**RESOLUCION No. 2943 DEL 16 DE NOVIEMBRE DE 2023, ARMENIA QUINDIO**

**"POR MEDIO DEL CUAL SE NIEGA UN PERMISO DE VERTIMIENTO DE AGUAS RESIDUALES DOMÉSTICAS PARA UN LOTE VACIO EN EL PREDIO DENOMINADO 1) LT 33 U CAMPESTRE EL CARMELO EN LA VEREDA LA HERRADURA DEL MUNICIPIO DE LA TEBAIDA (Q) Y SE ADOPTAN OTRAS DISPOSICIONES"**

**CONCEPTO TÉCNICO DE NEGACION PARA TRÁMITE DE PERMISO DE VERTIMIENTOS – CTPV - 345 - 2023**

Imagen 1. Esquema corte de Tanque Séptico y FABA.

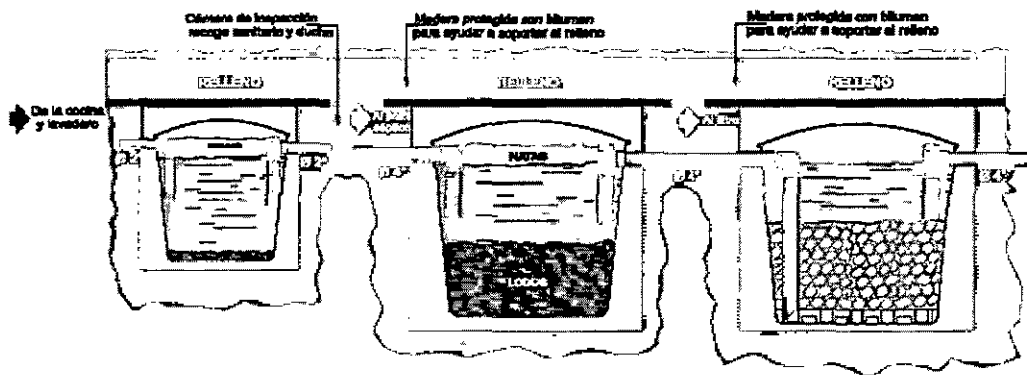
Tanque séptico: En memoria de cálculo y planos se muestra que el tanque séptico es tipo cónico en prefabricado convencional, el cual posee dimensiones de 1.31m de Ø (Diámetro), y 0.91m de altura útil, con un volumen final fabricado de 1000 Litros

Filtro Anaerobio de Flujo Ascendente FAFA: En memoria de cálculo y planos se muestra que el Filtro FAFA, corresponde a un tanque tipo cónico en prefabricado convencional, el cual posee dimensiones de 1.31m de Ø (Diámetro), y 0.91m de altura útil, con un volumen final fabricado de 1000 Litros.

*Las memorias técnicas de diseño y planos presentados proponen un STARD en prefabricado convencional de 1000Lts, y disposición final a 1 pozo de absorción Para una capacidad máxima de 6 personas. Y el observado en ampo es completamente en mampostería*

*Al no haber claridad en el STARD propuesto con respecto al evidenciado en el predio, se impide dar solución de fondo al trámite y proseguir con la evaluación técnica integral, por tanto, se determina que No Se Puede avalar el STARD presentado en la propuesta.*

- **No coincide la propuesta presentada con las condiciones técnicas evidenciadas en campo, por tanto, No Se Puede avalar la presente solicitud de trámite de permiso de vertimientos**
